日本原燃株式会社	
資料番号	濃縮個別 19 R3
提出年月日	令和3年7月1日

加工施設内における溢水による損傷の防止に係る補足説明資料

本資料は、【濃縮個別 19 R2】の改訂版（R3）である。改訂内容は以下のとおり。

図1 建屋内の溢水源の概略配置図及び遮断弁設置箇所

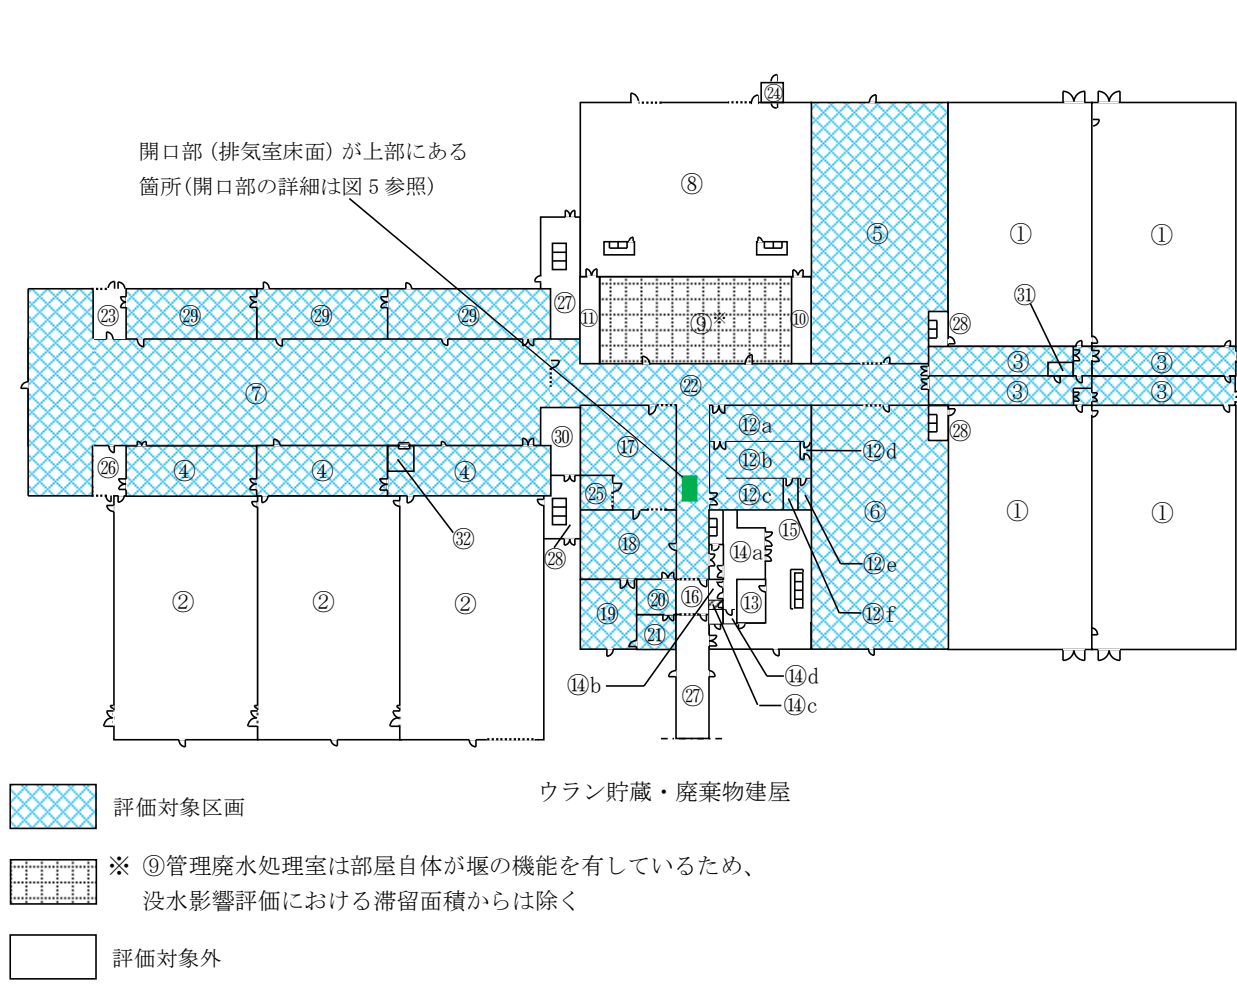
設工認申請書	補足説明	備考
<p>1. 概要 本資料は、「加工施設の技術基準に関する規則（以下「技術基準規則」という。）」第12条に基づき、溢水による損傷の防止について説明するものである。 本資料では、防護対象設備である気体廃棄物の廃棄設備の溢水防護について説明する。</p> <p>2. 基本方針 濃縮工場の特徴から、安全を確保する上で常時機能維持が必要な動的機器はなく、UF₆を鋼製の容器等に密封して取り扱うことにより閉じ込め機能を確保することができるため、溢水により全ての設備及び機器が没水又は被水し、動的機器や電源系統が機能喪失したとしても、閉じ込め機能に影響を及ぼすものではない。また、核燃料物質の臨界防止に記載のとおり、核燃料物質を内包する設備及び機器が没水しても、臨界に達しない設計とする。 一方、溢水により閉じ込め機能を損なうおそれはないものの、事故時の作業環境等の確保、建屋外への漏水の防止、短絡による火災発生の防止、プラントの監視機能への影響防止、気体廃棄物の廃棄設備への影響防止のための対策を行う。 溢水により閉じ込め機能等を損なうおそれはないものの、事故時の作業環境等の確保を目的とした溢水量の低減、所定の経路を通らずに建屋外へ溢水が漏えいすることの防止、短絡による火災の発生防止、プラントの監視機能への影響防止、閉じ込め機能に係る負圧維持に必要な気体廃棄物の廃棄設備への影響防止のため、「原子力発電所の内部溢水影響評価ガイド」（平成25年6月19日 原規技発第13061913号 原子力規制委員会決定）を参考に溢水影響評価を行い、評価結果を踏まえた溢水防護対策を講じる。</p> <p>3. 気体廃棄物の廃棄設備の溢水防護対策 次回申請 溢水防護対象設備である排風機、フィルタユニットは、中央操作棟2階の排気室に設置されており、水が滯留せず1階へ流れる構造であることから防護設計は不要である。</p> <p>4. 溢水影響評価 次回申請 本申請における申請対象機器の全てが揃う5次申請にて、以下に示すとおり溢水影響評価を実施する。</p> <p>4.1 溢水源の想定 次回申請 本施設の第1種管理区域内で取り扱う水のうち、系統保有水量の多い機器の冷却用の恒温水、UF₆シリンダ類及び付着ウラン回収容器の冷却・加熱、空調に用いる低温水及び熱水の溢水を想定する。 また、本施設のうち建屋外の溢水源としては、屋外タンク（工水タンク）を溢水源とする。</p>	<p>溢水評価の全体方針等を、事業変更許可申請書で示した事項を踏まえて以下のとおり明確化する。（明確化する部分を下線で示す。） また、以下の記載の補足説明資料として、事業変更許可申請書で示した溢水源の概略配置、溢水評価対象区画図等を別紙1に示す。</p> <p>1. 概要 本資料は、「加工施設の技術基準に関する規則（以下「技術基準規則」という。）」第12条に基づき、溢水による損傷の防止について説明するものである。 本資料では、<u>溢水防護対策の全体方針を示すとともに、防護対象設備である気体廃棄物の廃棄設備及び放射線管理施設の溢水防護について説明する。</u></p> <p>2. 基本方針 濃縮工場の特徴から、安全を確保する上で常時機能維持が必要な動的機器はなく、UF₆を鋼製の容器等に密封して取り扱うことにより閉じ込め機能を確保することができるため、溢水により全ての設備及び機器が没水又は被水し、動的機器や電源系統が機能喪失したとしても、閉じ込め機能に影響を及ぼすものではない。また、核燃料物質の臨界防止に記載のとおり、核燃料物質を内包する設備及び機器が没水しても、臨界に達しない設計とする。 一方、溢水により閉じ込め機能を損なうおそれはないものの、事故時の作業環境等の確保、建屋外への漏水の防止、短絡による火災発生の防止、プラントの監視機能への影響防止、気体廃棄物の廃棄設備への影響防止のための対策を行う。 <u>溢水により閉じ込め機能等を損なうおそれはないものの、事故時の作業環境等の確保を目的とした溢水量の低減、所定の経路を通らずに建屋外へ溢水が漏えいすることの防止、短絡による火災の発生防止、プラントの監視機能への影響防止、閉じ込め機能に係る負圧維持に必要な気体廃棄物の廃棄設備への影響防止のため、「原子力発電所の内部溢水影響評価ガイド」（平成25年6月19日 原規技発第13061913号 原子力規制委員会決定）を参考に溢水影響評価を行い、評価結果を踏まえた溢水防護対策を講じる。</u></p> <p>3. 溢水防護対策の全体方針 <u>溢水影響評価ガイドを参考にした溢水防護対策全体の流れを図1に示す。</u> <u>なお、溢水影響評価の詳細及び評価を踏まえた防護対策の詳細については第5回申請で示す。</u></p> <p>3.1 溢水源の想定 <u>溢水源は、本施設の第1種管理区域内で取り扱う水のうち、系統保有水量の多い機器の冷却用の恒温水、UF₆シリンダ類及び付着ウラン回収容器の冷却・加熱、空調に用いる低温水及び熱水を内包する設備及び機器とした。詳細は以下のとおり。</u> <u>本施設内の第1種管理区域内で取り扱う水には、用途別に主に以下の種類がある。</u> <u>なお、非管理区域では核燃料物質の取り扱いはなく、安全機能を維持しなければならない設備はないため、溢水源は考慮しない。</u></p>	<p>溢水源の概略配置図を別紙1の図1に示す。</p>

図2 評価対象区画図

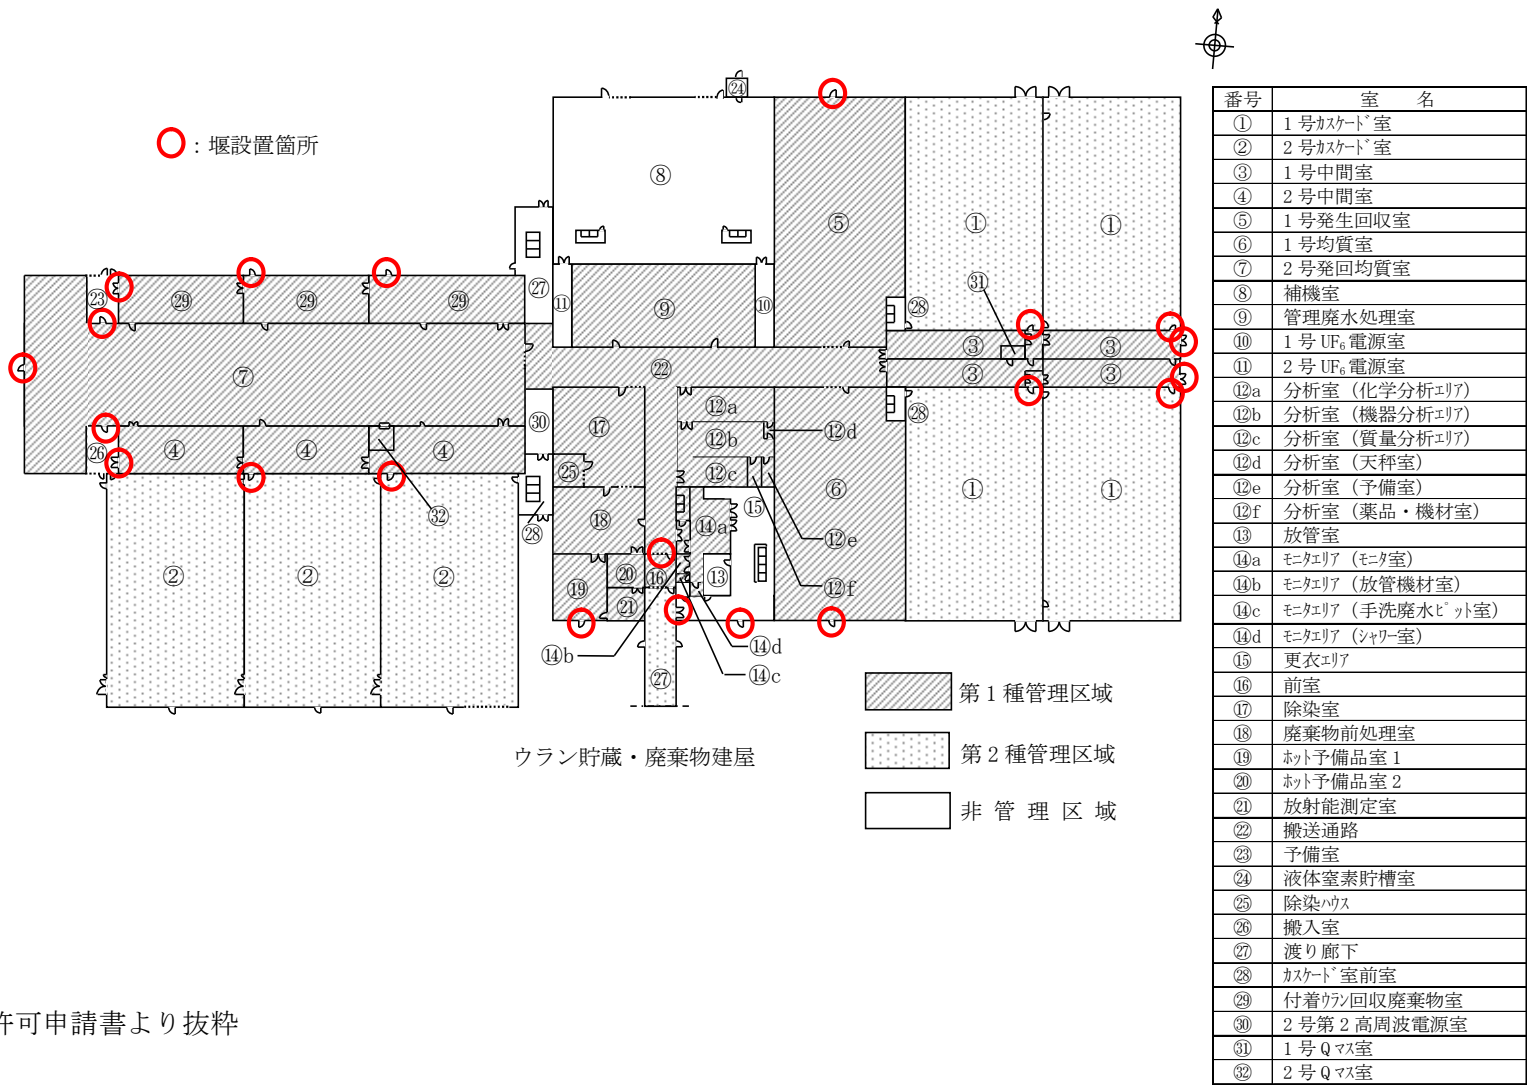
設工認申請書	補足説明	備考
<p>4.2 溢水量の算出 次回申請</p> <p>溢水量の算出に当たっては、系統内の最大設計容量に保守性を見込むとともに、溢水時の補給水の供給継続量を加味し、機器及び配管の系統保有水量として系統内の最大設計容量及び補給水供給量を合算した値を算出し、これを各系統の溢水量とする。</p> <p>4.3 防護対象施設の選定 次回申請</p> <p>溢水により全ての設備及び機器が没水又は被水し、動的機器や電源系統が機能喪失したとしても閉じ込め機能及び臨界安全性に影響を及ぼすものではないが、短絡による火災の発生可能性がある機器（電気・計装盤等）、プラントの監視に用いる計測制御設備、気体廃棄物の廃棄設備のうち1号中間室系排風機、1号均質室系排風機、1号発生回収室系排風機、2号発回均質棟系排風機及びこれらの排気系統に属する排気フィルタユニット等を防護対象施設とする。</p> <p>なお、電気・計装盤等の短絡による火災の発生及びプラントの監視に用いる計測制御設備の機能喪失のおそれがない没水許容高さを設定する。</p> <p>4.4 評価対象区画の設定 次回申請</p> <p>本施設の第1種管理区域内の室のうち溢水が滞留するおそれのある室を溢水（没水）評価対象区画として設定する。</p> <p>4.5 溢水経路の設定 次回申請</p> <p>評価対象区画の水位が最も高くなるように溢水の全量が評価対象区画に滞留するものとし、溢水経路を設定する。</p>	<p>・恒温水：機器の冷却用 ・低温水及び熱水：UF₆ シリンダ類及び付着ウラン回収容器の冷却・加熱、空調用 ・水道水：手洗い、分析用 ・工業用水：UF₆ シリンダ類洗浄用 ・第1種管理区域内から発生する廃水</p> <p>上記のうち、系統保有量の多い恒温水、低温水及び熱水を内包する設備及び機器を溢水源とし、機器及び配管の系統保有水量全てを溢水源とする。</p> <p>なお、水道水、工業用水については、系統保有量の多い溢水源に比べて保有水量が少なく、溢水量の算出において評価結果に影響がない量であるため除外する。</p> <p>第1種管理区域内から発生する廃水は、当該廃水を取り扱う管理廃水処理室自体が堰の機能を有しているため除外する。</p> <p>また、本施設のうち、屋外タンク（工水タンク）を建屋外からの溢水源として想定し、溢水影響を評価する。</p> <p>3.2 溢水量の算出</p> <p>溢水量の算出に当たっては、系統内の最大設計容量に保守性を見込むとともに、溢水時の補給水の供給継続量を加味し、機器及び配管の系統保有水量として系統内の最大設計容量及び補給水供給量を合算した値を算出し、これを各系統の溢水量とする。</p> <p>3.3 防護対象施設の選定</p> <p>溢水により全ての設備及び機器が没水又は被水し、動的機器や電源系統が機能喪失したとしても閉じ込め機能及び臨界安全性に影響を及ぼすものではないが、<u>事故時の作業環境等の確保等のため、第1種管理区域内に設置する設備のうち</u>、短絡による火災の発生可能性がある機器（電気・計装盤等）、プラントの監視に用いる計測制御設備、気体廃棄物の廃棄設備のうち<u>第1種管理区域の閉じ込め（負圧維持）に係る</u>1号中間室系排風機、1号均質室系排風機、1号発生回収室系排風機、2号発回均質棟系排風機及びこれらの排気系統に属する排気フィルタユニット等を防護対象施設とする。</p> <p>3.4 評価対象区画の設定</p> <p><u>事故時の作業環境等の確保、短絡による火災発生防止、プラントの監視機能への影響防止、気体廃棄物の廃棄設備への影響防止について評価するために、本施設の第1種管理区域内の室のうち溢水が滞留するおそれのある室を溢水（没水）評価対象区画として設定する。</u></p> <p>3.5 溢水経路の設定</p> <p>評価対象区画の水位が最も高くなるように溢水の全量が評価対象区画に滞留するものとし、溢水経路を設定する。</p> <p>また、2号中間室、付着ウラン回収廃棄物室の扉については、水が流出し易い扉とするため、各溢水評価対象区画への流出を考慮する。</p> <p>・評価対象区画に設置されている全てのシャッター部及び搬送レール部は水密性を有していないため、<u>溢水が発生した区画から各溢水評価対象区画への流出を考慮する。</u></p>	<p>防護対象の明確化及び防護対象施設の基本方針（全体方針）のみの記載について記載する項であるため、今回申請の具体に関する記載を削除する。</p> <p>評価対象区画図を別紙1の図2に示す。</p>

※ 事業変更許可申請書より抜粋
 ※ 中央操作棟2階の排気室は床面開口部から1階（搬送通路）への水の流出を考慮することから評価対象区画としない

図3 堰の設置場所概略図

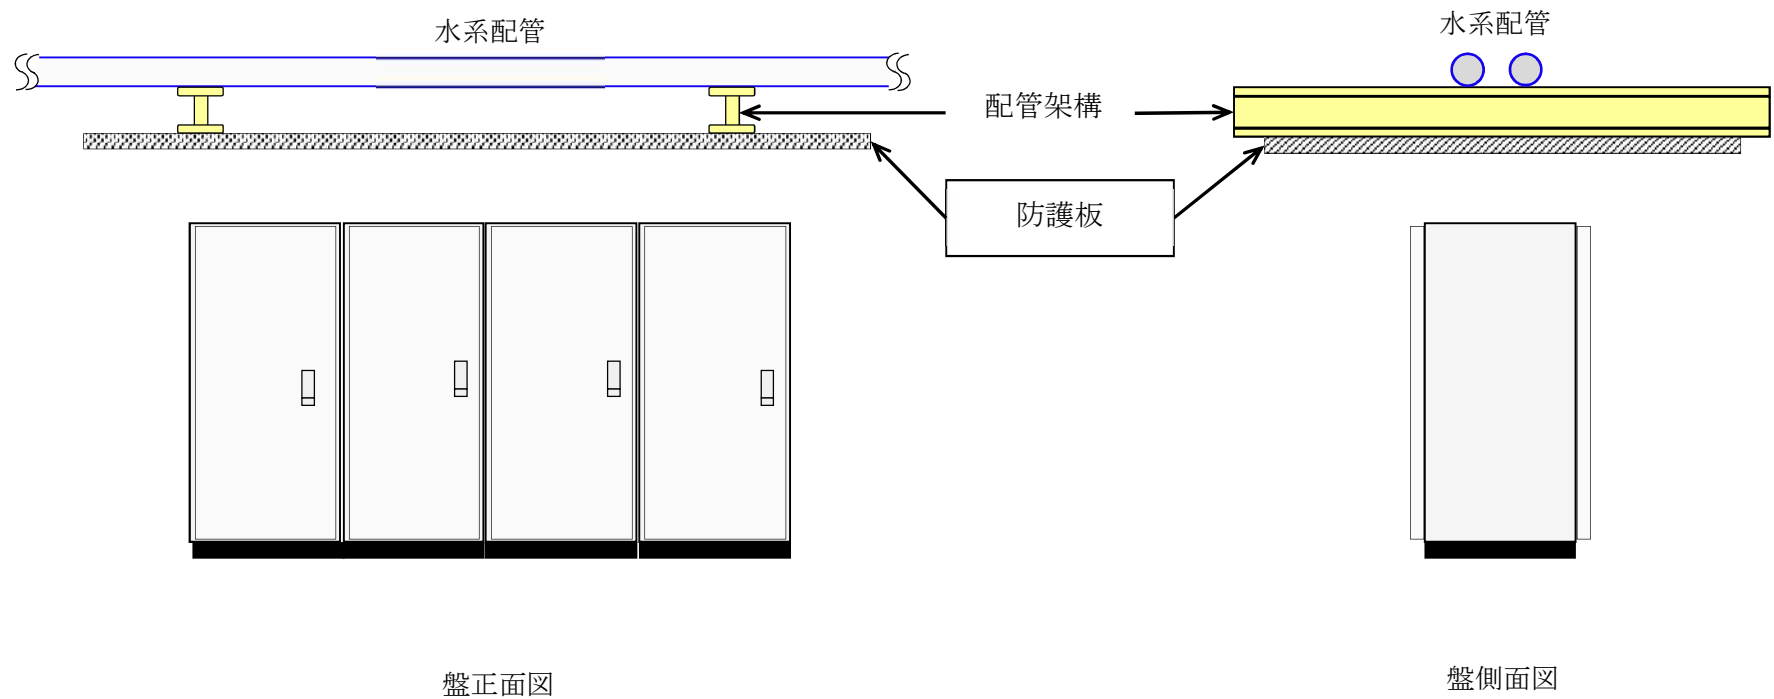
設工認申請書	補足説明	備考
<p>建屋外の屋外タンク（工水タンク）からの溢水については、溢水源から最短距離にある建屋の扉を流入口とする。</p> <p>4.6 有効床面積の設定 次回申請</p> <p>溢水が滞留する有効床面積（溢水が評価対象区画に滞留する面積）の算出については、各室寸法から求まる総床面積から、設置されている機器の脚部、盛り基礎等の範囲を無効床面積として考慮し、総床面積から無効床面積を差し引いた面積を有効床面積とする。</p> <p>5. 溢水防護対策 次回申請</p> <p>溢水影響評価を踏まえた対策の実施については、評価と合わせて次回に申請を行う。</p>	<p><u>・2階床面に開口部がある場合は、2階で発生した溢水が1階へ流入するものとする。</u></p> <p><u>・管理廃水処理室については、室自体が堰の機能を有しているため、溢水経路の設定からは除外する。</u></p> <p>建屋外の屋外タンク（工水タンク）からの溢水については、溢水源から最短距離にある建屋の扉を流入口とする。</p> <p>3.6 没水評価に用いる水位の算出 <u>溢水量及び溢水が滞留する有効床面積（溢水が評価対象区画に滞留する面積）から、没水評価に用いる水位を算出する。</u></p> <p>溢水が滞留する有効床面積（溢水が評価対象区画に滞留する面積）の算出については、各室寸法から求まる総床面積から、設置されている機器の脚部、盛り基礎等の範囲を無効床面積として考慮し、総床面積から無効床面積を差し引いた面積を有効床面積とする。</p> <p>3.7 没水による影響評価 <u>想定される溢水源に基づいて評価した最高水位が防護対象設備の設置位置（溢水防護上の配慮が必要な高さ）を超えないことを確認する。</u></p> <p>3.8 溢水防護対策 <u>想定される内部溢水に対して以下の対策を講じる。</u></p> <p><u>・没水により、設備及び機器の短絡火災及びプラントの監視機能の喪失が発生しないよう、溢水高さが没水許容高さを超えない設計とする。</u></p> <p><u>・管理区域内での溢水量を低減するため、管理区域に隣接する室に遮断弁を設置する設計とする。また、遮断弁は、動力源を喪失した場合にも自動で閉となるようフェイルクローズとする。</u></p> <p><u>・気体廃棄物の廃棄設備のうち1号中間室系排風機、1号均質室系排風機、1号発生回収室系排風機、2号発回均質棟系排風機及びこれらの排気系統に属する排気フィルタユニット等は、2階排気室に設置し、排気室は水が滞留せずに1階へ流れる構造とする。</u></p> <p><u>・2号中間室、付着ウラン回収廃棄物室の扉については、没水高さを軽減するために水が流出し易い扉にする。</u></p> <p><u>・第1種管理区域内で溢水した水が所定の経路を通らず建屋外へ漏えいしないよう、扉部に堰等を設置する。堰の高さについては、算出した溢水高さに溢水時の水面の変動を考慮し、十分な裕度を確保した高さとする。</u></p> <p><u>・管理廃水処理設備の貯槽類においては、放射性物質を含む液体の漏えい及び汚染の拡大を防止するため、堰、水位検出器、インターロック等を設置する。</u></p> <p><u>・被水した設備及び機器から短絡火災及びプラントの監視機能の喪失が発生しないよう、不燃性の防護板を配管架構部等に設置することで設備及び機器が被水しない設計とする。</u></p> <p><u>・被水による短絡火災及びプラントの監視機能の喪失のおそれがあるケーブルの貫通部については、シーล材にて隙間を塞ぐ措置を講じる。</u></p> <p><u>・被水により短絡火災等が発生するおそれがある場合は、計装盤等の電源を断とする。</u></p> <p>4. <u>気体廃棄物の廃棄設備及び放射線管理施設の溢水防護対策</u> <u>今回申請する設備のうち、気体廃棄物の廃棄設備（1号中間室系排風機、排気フィルタユニット等）及び放射線管理施設（排気用HFモニター、換気用モニター）については、溢水防護対象施設として「設計条件及び仕様」に示すとおり溢水防護上の配慮が必要な高さを確保する。</u> <u>また、今回申請する設備に係わる電気・計装盤のうち、第1種管理区域内に設置する電気・計装盤についても、溢水時の短絡火災発生防止のために、溢水防護上の配慮が必要な高さを確保する。</u></p>	<p>溢水遮断弁の概略配置図を別紙1の図1に示す。</p> <p>堰の概略配置図を別紙1の図3に示す。</p> <p>被水防護板の設置イメージ図を別紙1の図4に示す。</p> <p>今回の申請に係る溢水防護対象施設に関する記載を明確にする。</p>
